# Compte-rendu

## Commission d'évaluation BDO

### 26.09.2019 à Montpellier (34)

## VUE D'ENSEMBLE BDO

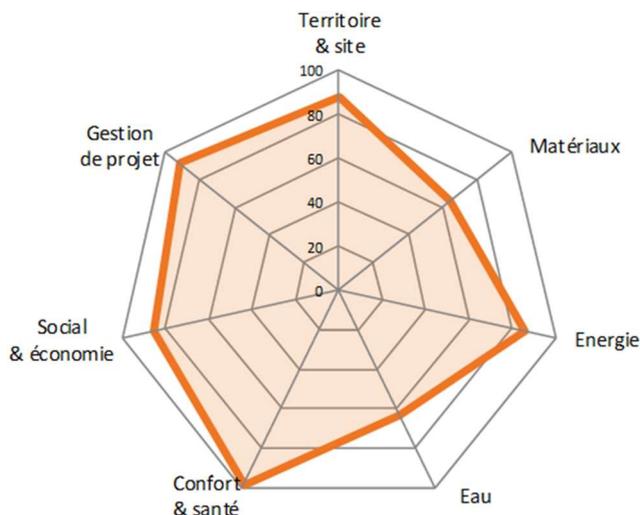
La commission interroge sur l'équilibre déblai / remblai envisagé sur la parcelle au regard du mode constructif en restanques. Cet équilibre est en passe d'être confirmé à la faveur d'un sol favorable, qui doit permettre des fondations superficielles entre autres.

Afin de donner plus d'ampleur aux matériaux premiers ou renouvelables tels la pierre prévue en remplissage extérieur, la commission suggère que le matériau devienne visible à l'intérieur aussi, par exemple en refend, et aussi de l'envisager en système porteur afin de minimiser la place du béton.

Dans le même axe de réflexion la présence d'une résille métallique généralisée interroge. Ce matériau correspond à un élément programmatique issu des choix des enseignants qui n'autorise pas le bois en façade en raison notamment de la crainte des échardes.

La commission attire l'attention sur les décrochés de façade en pierres qui rendent inévitables l'apparition de marques de salissures. Des débords significatifs et des nettoyages réguliers pourraient limiter leur apparition.

La commission alerte sur le foisonnement des équipements techniques mis en place pour chauffer (PAC géothermiques et CTA) en regard des besoins très faibles en chauffage (7 kWh/m<sup>2</sup>/an) : les besoins sont en effet réduits mais représentent une moyenne. Des appels de puissance élevés apparaissent ponctuellement en hiver, nécessitant des équipements conséquents.

La commission interroge sur la capacité limitée du stockage d'eau de pluie envisagé et destiné à l'arrosage du potager (2X300l). Pour la croissance des végétaux en été un volume 5 fois supérieur serait nécessaire : c'est effectivement peu car essentiellement dans un but pédagogique. Un travail sera effectué sur la nature des plantes avec des spécialistes de la végétation méditerranéenne (par exemple les pépinières Philippi à Mèze) pour limiter les besoins d'arrosage.

La commission attire l'attention sur la mobilisation de la ventilation naturelle pour minimiser les besoins de rafraîchissement et interroge sur les possibilités réelles d'ouverture des châssis en façade rue et sur coursive : la taille et la position des châssis limiteront les risques d'intrusion volontaire ou liés aux intempéries. En revanche l'automatisation de l'arrêt des CTA n'est pas envisagée à ce stade (la GTB se voulant la plus simple possible) mais le principe pourra évoluer. La réflexion englobera les risques de passage des volatiles susceptibles de déclencher des alarmes.

De même que pour les installations de chauffage, la commission note la juxtaposition d'options techniques dédiées au rafraîchissement (géocooling, ouvrants de ventilation naturelle, brasseurs d'air) et suggère, à ce stade, une réflexion sur la frugalité des équipements.

La commission interroge sur le scénario caniculaire pris en compte dans le calcul en simulation thermique dynamique. Il s'agit d'un scénario A1B-2040, qui n'est pas un scénario caniculaire réel à l'instar d'un fichier météo 2003 mais une extrapolation d'un été à horizon 2040 selon un scénario médian du GIEC. Le constat est récurrent sur la pertinence des fichiers météos utilisés couramment en STD. Le travail sur les hypothèses de simulation devra se poursuivre en groupe dédié au sein d'NEVIROBAT (Il est possible de se référer au Cahier des charges STD que l'on trouve dans les outils de la plateforme Beluga)

La commission alerte aussi sur la caractère fixe des protections solaires en coursive et les petites ouvertures dans les murs en pierre qui limitent la vue sur les espaces extérieurs mais aussi la pénétration de la lumière naturelle en toute saison : en effet la résille métallique verticale fixe toute hauteur remplit trois fonctions (brise-soleil, garde-corps et habillage). Une étude sur les conditions d'éclairage naturel permettra d'ajuster la composition de cette résille ainsi que la disposition et la taille des fenêtres côté murs en pierre.

La commission relève a priori peu d'espaces extérieurs protégés des intempéries : ils sont constitués pas les coursives périphériques mais aussi par un préau qui fait la jonction entre les 2 ailes, pas forcément lisibles sur les plans.

### VUE D'ENSEMBLE BDO

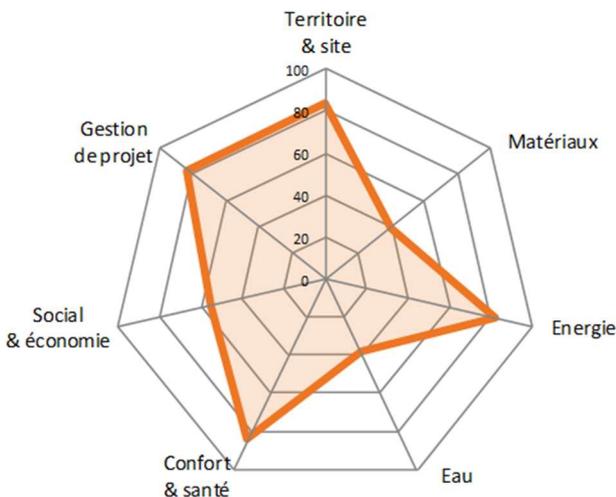
La commission relève la place importante réservée au stationnement sur 2 niveaux de sous-sol. L'équipe projet précise qu'actuellement quasiment tous les collaborateurs utilisent leur véhicule personnel pour leurs trajets domicile-travail. Le projet a déjà évolué de 380 places initialement à 250. C'est le but de la réflexion à l'échelle de la ZAC et de l'accompagnement dédié aux usagers qui débute que de faire adhérer le personnel à des comportements plus sobres en général incluant des modes de déplacements plus doux d'ici la livraison dans 3 ans.

La commission interroge sur l'équilibre déblai-remblai et le réemploi des matériaux. Avec 2 niveaux de sous-sol l'équilibre serait difficile à atteindre pour le bâtiment : un travail global à l'échelle de la ZAC a été réalisé pour la remise en état du site qui a intégré les phases dépollution (présence d'une station-service), désamiantage et démolition. A noter que le coût de cette remise en état atteint celui du foncier. Cette phase préalable a abouti à une

Le choix d'une ITE réservée aux seuls deux derniers niveaux et l'absence d'ossature bois interpellent les membres de la commission : ce choix est déterminé par un point d'équilibre entre contraintes techniques (notamment incendie car laine de bois en isolant) et économiques.

La commission interroge sur la nature du bardage sur ITE qui n'est pas encore figée à ce stade et encourage à mettre en place une solution biosourcée malgré les réticences liées à l'évolution dans le temps et à l'entretien de parements bois. Une solution en bois rétifé, plus stable et moins sensible aux agressions extérieures, mériterait un examen approfondi.

De même la commission encourage à chercher des alternatives à l'isolant polyuréthane issu de la pétrochimie que l'on retrouve sur la plupart des projets qui déploient des toitures-terrasses en raison de sa résistance thermique élevée. A contrario le verre cellulaire, qui lui est issu de ressources pour partie renouvelables, est moins efficace thermiquement mais plus pérenne dans le temps.

La commission relève la présence de 2 types d'émetteurs à savoir des panneaux rayonnants (en général dans les bureaux) et des ventilo-convecteurs (dans les locaux à occupation intermittente et les bureaux orientés Ouest où l'appel de puissance froid est plus élevé). La maîtrise d'ouvrage a conscience de la nécessaire adaptation des usagers plutôt habitués à des ventilo-convecteurs qu'à des émetteurs dont la puissance est bridée -les panneaux rayonnants. De même la commission relève que la conception ne prévoit pas de casquette sur les fenêtres des bureaux : des BSO ont été choisis pour la plupart des bureaux. Leur gestion sera automatisée avec possibilité de dérogation pour une régulation individualisée. Ce choix permet aussi de ne pas limiter les apports lumineux tout au long de l'année. La commission relève néanmoins que l'orientation nord-est avec store intérieur et sans BSO peut être préjudiciable en été.

**VUE D'ENSEMBLE BDO**

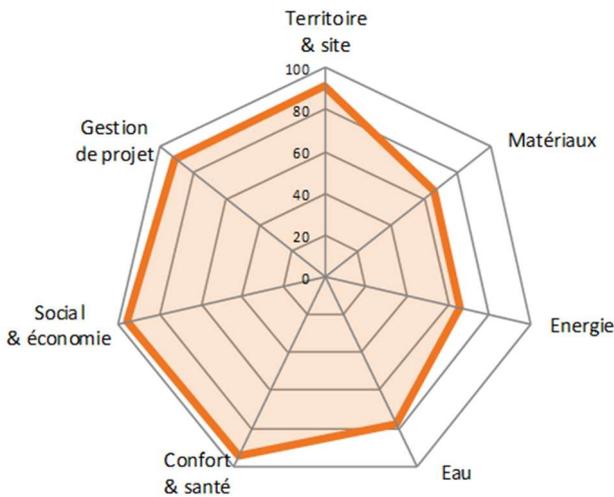
S'agissant d'un projet de bâtiment qui s'inscrit plus largement dans une action de redynamisation et de brassage de populations au sein d'un Quartier Prioritaire de la Ville, la commission demande des précisions sur le suivi des évolutions : des volets d'accompagnement sont d'ores et déjà prévus dans le cadre du programme PNRU. Les riverains sont associés lors des présentations et le seront lors de visites de chantier puis des locaux livrés. De plus l'université accueille des spécialités en lien avec les aspects sociaux des populations du quartier majoritairement gitanes.

La commission soulève la question de l'impact carbone du mode constructif béton et de la double peau en résille métallique censés être compensés par une partie de matériaux biosourcés (planchers mixtes bois béton, charpente bois, isolants biosourcés ...) : le calcul carbone est en cours. La ville a acquis l'habitude d'une approche de projet en coût global qui vise exclusivement les matériaux durables.

La commission souhaite des précisions sur le montage de la production photovoltaïque en autoconsommation collective. C'est un projet initié de longue date qui désormais bénéficie d'un « alignement des planètes » : la levée des interdictions de nature patrimoniale lors du concours de l'université St Sauveur, la présence d'un talon de consommation substantiel issu des archives de la médiathèque à ambiance régulée en continue et enfin la présence d'un transformateur commun aux deux bâtiments.

La commission interroge sur la désimperméabilisation des sols. Elle reste limitée mais sera néanmoins améliorée de 10%. La cour accueillera, outre l'amphithéâtre destiné aux étudiants, un deuxième amphithéâtre dédié aux visites culturelles du centre-ville.

La commission interroge sur le scénario d'occupation retenu dans l'analyse STD et sur la prise en compte de l'effet îlot de chaleur : la plus grande sensibilité porte sur les apports internes et par conséquent le réalisme des scénarios d'occupation et d'équipements.
